泊発電所3号炉審査資料	
資料番号	DB27 r. 0.0
提出年月日	令和5年10月12日

泊発電所3号炉

設置許可基準規則等への適合状況について
(設計基準対象施設等)

第27条 放射性廃棄物の処理施設

第4.3.1図 滲井貯水場の年間推定放出量とその放射性物質の濃度(1号及び2号炉)

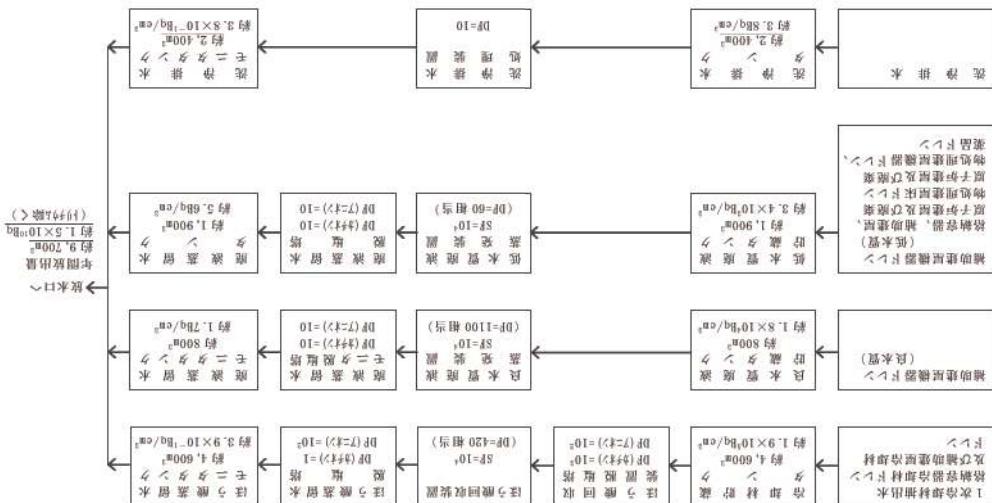
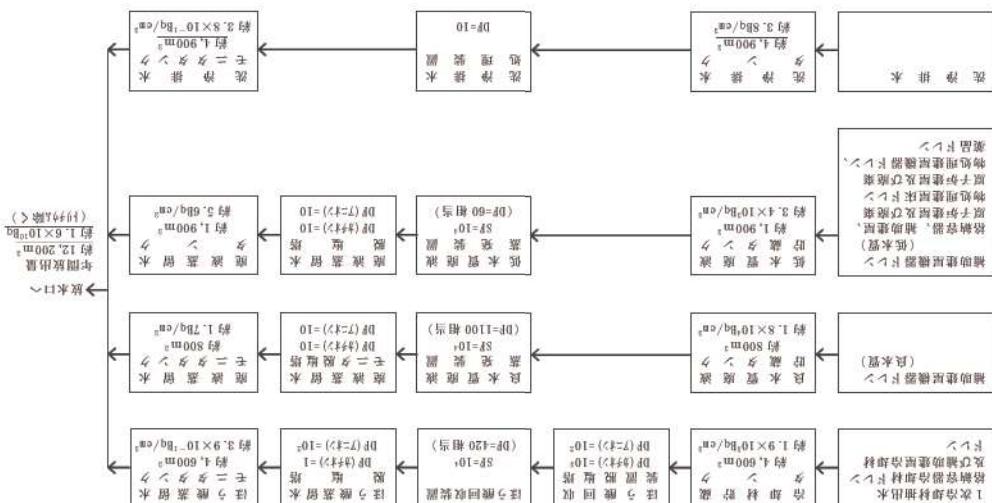
- ・共用化取り止めに伴う1号及び2号炉における洗浄排水の年間発生量及び年間推定放出量の変更
(4,900m³/y→2,400m³/y)によって、年間放出量が減少する(1.6×10¹⁰Bq→1.5×10¹⁰Bq)。

第1図 放射性廃棄物処理設備系図（1／2）
（変更前）

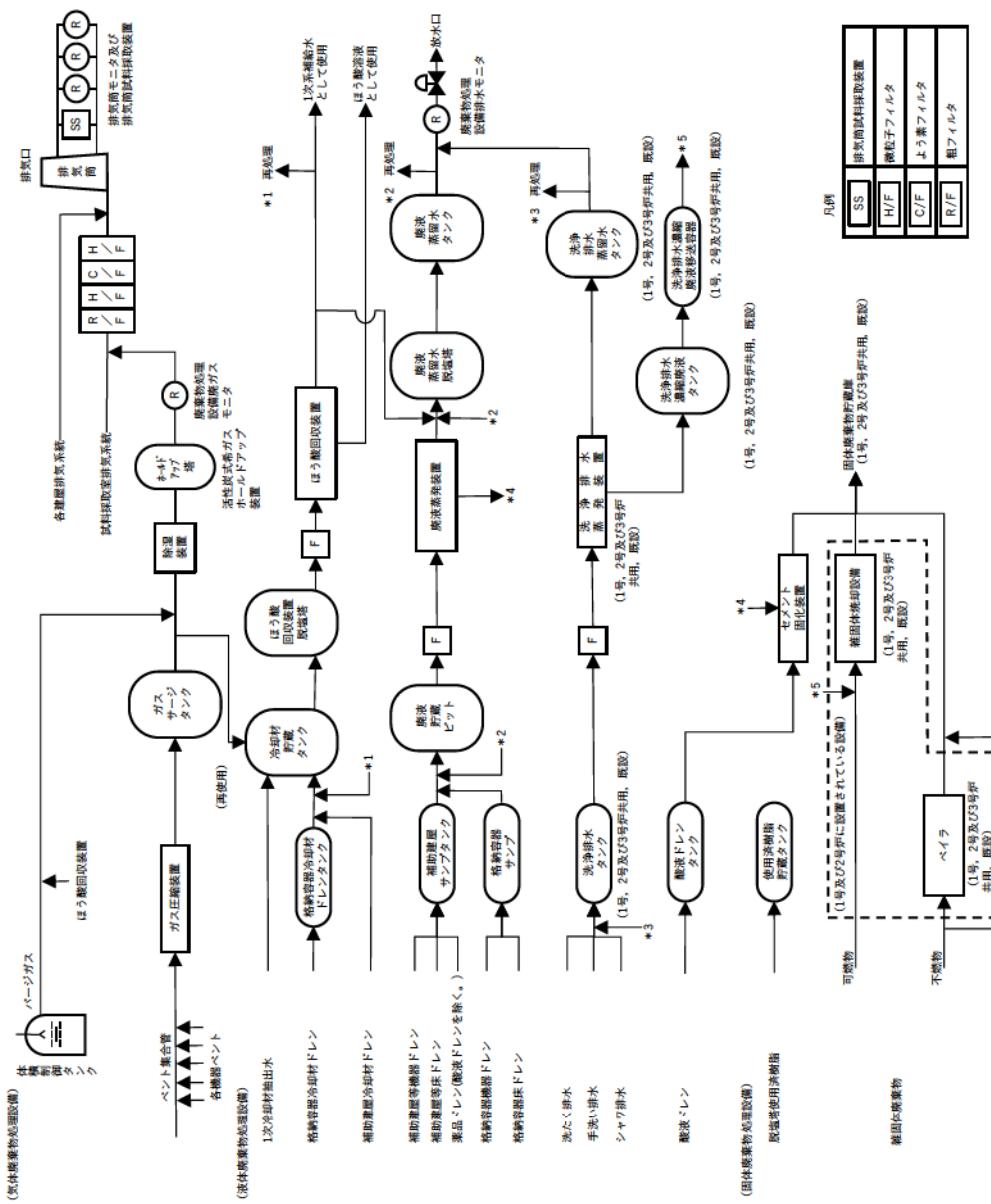
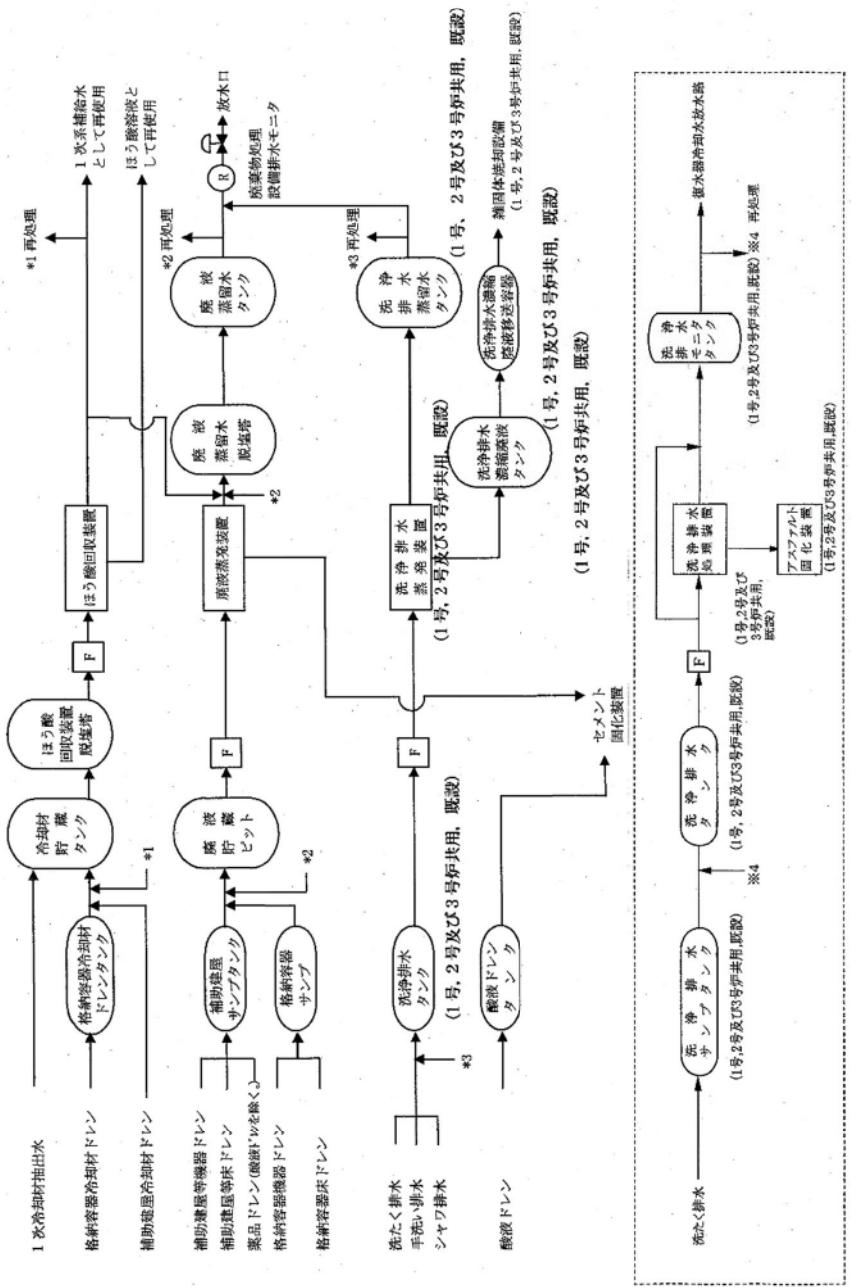
安全施設である1号及び2号炉設置の洗浄排水処理系及びアスファルト固化装置の共用を取止めることから、発電用原子炉施設の安全性を損なうことはなく、要求事項を満足しており、基準適合性への影響はない。（第1、2表参照）

従って、1号及び2号炉設置の洗浄排水処理系の共用を取止めことによる、洗たく排水の処理能力に影響はない。（第1～5表、第1～3図参照）

従って、1号及び2号炉アスファルト固化装置の共用を取止めることによる、3号炉の洗たく排水の処理能力に影響はない。（第1～5表、第1～3図参照）
